*Il Ministro dell' Ambiente
e della Tutela del Territorio e del Mare*

**DI CONCERTO CON IL
MINISTRO DEI BENI E DELLE ATTIVITA' CULTURALI E DEL
TURISMO**

VISTA la domanda di pronuncia di compatibilità ambientale presentata da Terna s.p.a. per il progetto "Nuovo elettrodotto a 380 kV in semplice terna tra l'esistente stazione elettrica 380/220/132 kV di Colunga e l'esistente stazione elettrica 380/132 kV di Calenzano ed opere connesse", con nota n. 1E/P20090016581 del 10 dicembre 2009, acquisita al prot. n. DSA-2009-34123 del 17 dicembre 2009;

la compatibilità ambientale del progetto "Nuovo elettrodotto a 380 kV in semplice terna tra l'esistente stazione elettrica 380/220/132 kV di Colunga e l'esistente stazione elettrica 380/132 kV di Calenzano ed opere connesse" presentato da Terna s.p.a., subordinata al rispetto delle prescrizioni di cui all'art. 1.

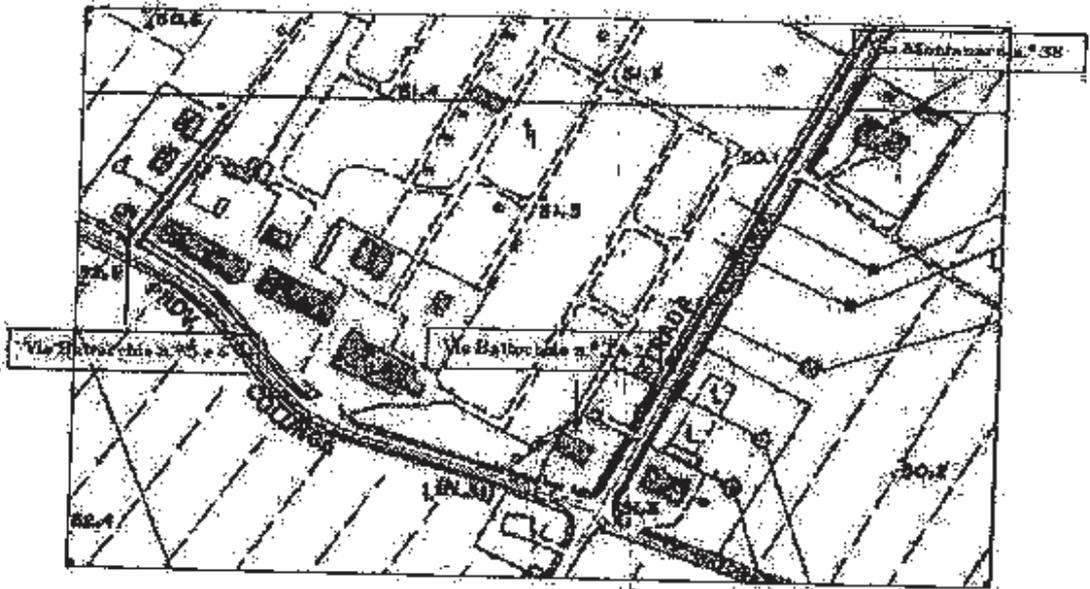
15. l'intervento consiste nella realizzazione di un collegamento in cavo interrato a 220 kV in ingresso alla stazione elettrica di Colunga in sostituzione di un tratto aereo interferente con la futura linea aerea 380 kV "Colunga - Calenzano". Tale collegamento avrà lunghezza complessiva di circa 0.5 km ed insisterà nei Comuni di Castenaso e San Lazzaro, in Provincia di Bologna. Si richiede di fornire per tale intervento una

planimetria in scala dettagliata (almeno 1:1000) con l'individuazione di eventuali ulteriori recettori e l'ampiezza della DPA;
